改善箇所説明図①

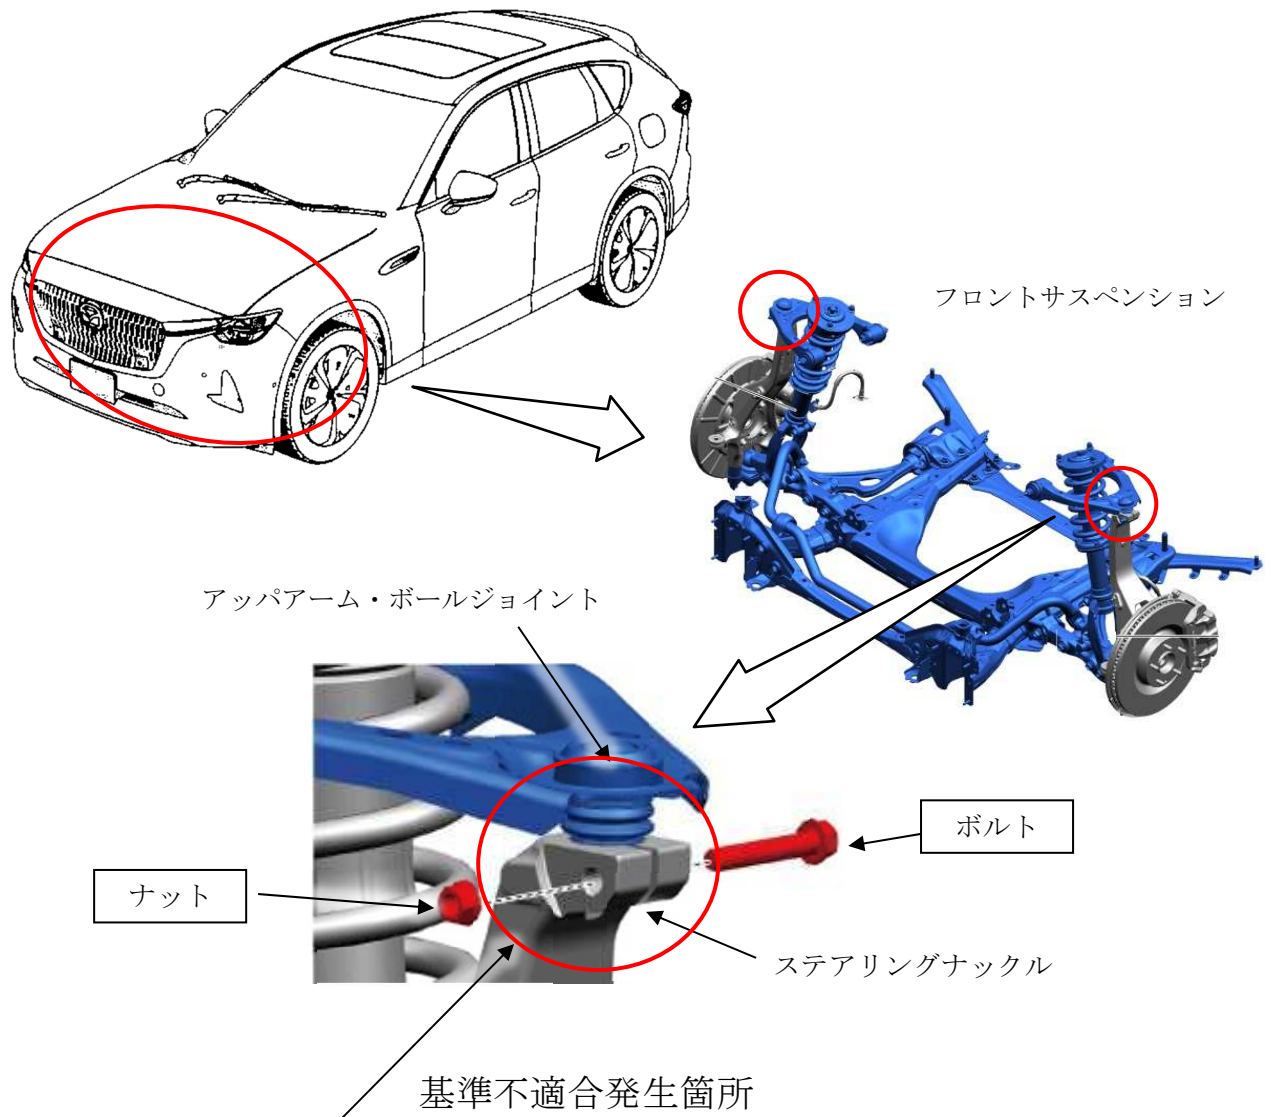
フロントサスペンションにおいて、車両組立工程の組付け作業が不適切なため、アップアーム・ボールジョイントとステアリングナックルを締結するボルトとナットが規定トルクで締め付けられていないものがある。そのため、そのまま使用を続けるとボルトが外れ、最悪の場合、ステアリングナックルがボールジョイントから抜け、タイヤと接触することでパンクして走行不能となるおそれがある。

全車両、当該ボルトとナットの状態を点検し、規定トルクで締め付けを行う。また、ボルトとナットが脱落していた場合は、新品のボルトとナットを取付ける。

識別：左リヤドア・ロアヒンジ取付けボルト(下側)の頭に黄ペンを塗布する。

改善箇所説明図②

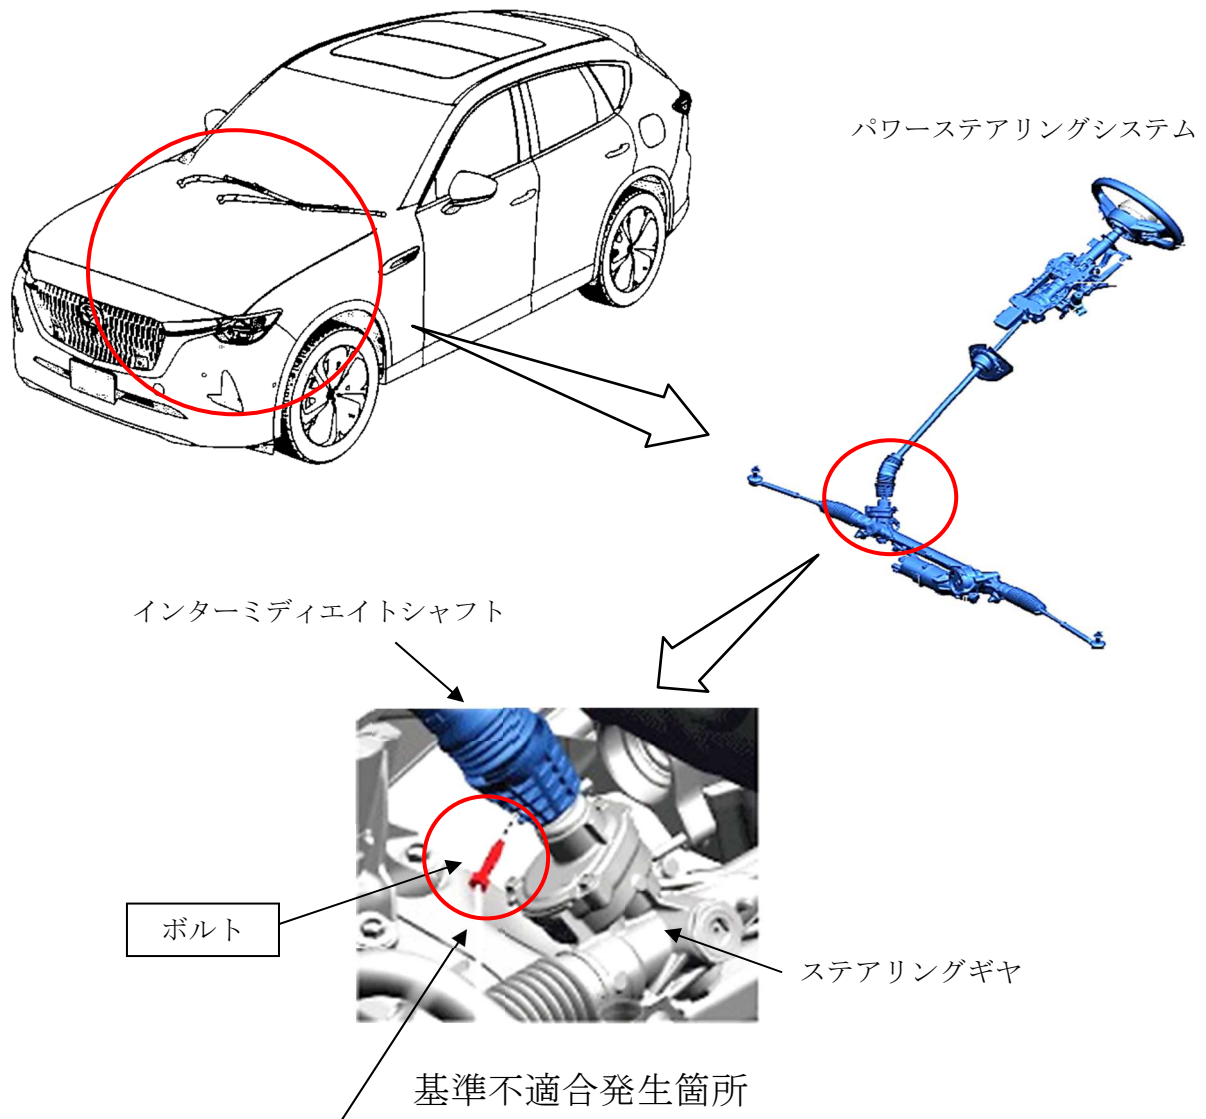
インターミディエイトシャフトにおいて、車両組立工程の組付け作業が不適切なため、ステアリングギヤに締結するボルトが規定トルクで締め付けられていないものがある。そのため、そのまま使用を続けるとボルトが外れ、最悪の場合、ステアリングギヤからインターミディエイトシャフトが抜け、操舵不能になるおそれがある。

全車両、当該ボルトの状態を点検し、規定トルクで締め付けを行う。また、ボルトが脱落していた場合は、新品のボルトを取付ける。

識別：左リヤドア・ロアヒンジ取付けボルト(下側)の頭に黄ペンを塗布する。

改善箇所説明図③

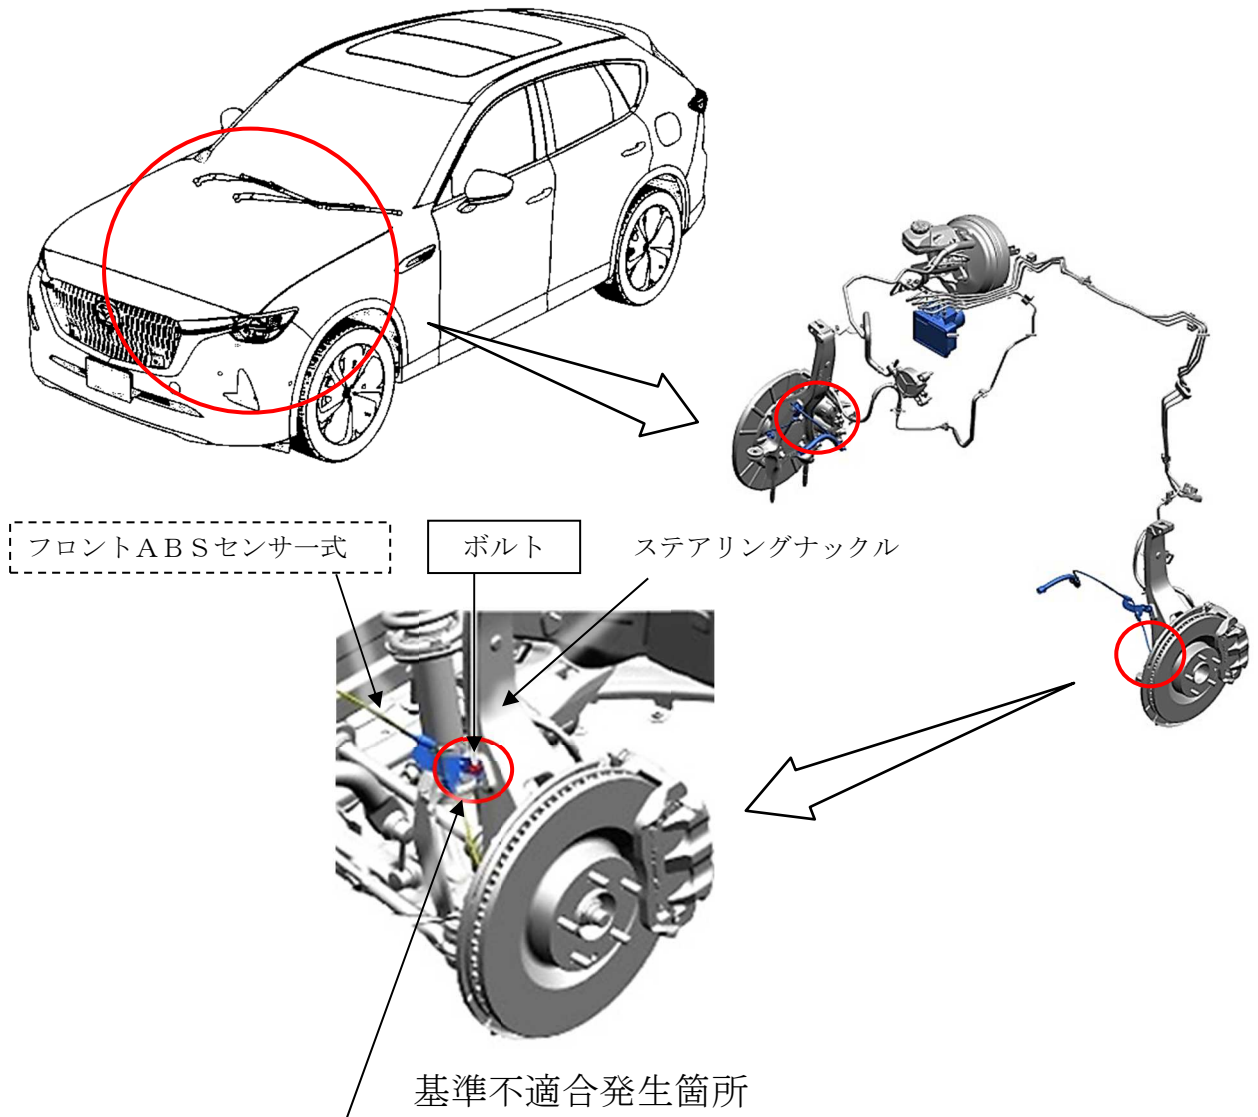
フロントABSセンサにおいて、車両組立工程の組付け作業が不適切なため、ステアリングナックルにハーネスを固定するブラケットを締結するボルトが規定トルクで締め付けられていないものがある。そのため、そのまま使用を続けるとボルトが外れ、最悪の場合、ハーネスがタイヤ等に干渉することで損傷し、ABS警告灯およびTCS/DSC表示灯が点灯し、EPB表示灯が点滅すると共に、ABS、TCS、DSCおよびEPBの作動が停止し、さらに先進安全運転支援システムも停止するおそれがある。

全車両、当該ボルトの状態を点検し、規定トルクで締め付けを行う。また、ボルトが脱落していた場合は、フロントABSセンサー式を新品と交換し、新品のボルトを取付ける。

識別：左リヤドア・ロアヒンジ取付けボルト(下側)の頭に黄ペンを塗布する。
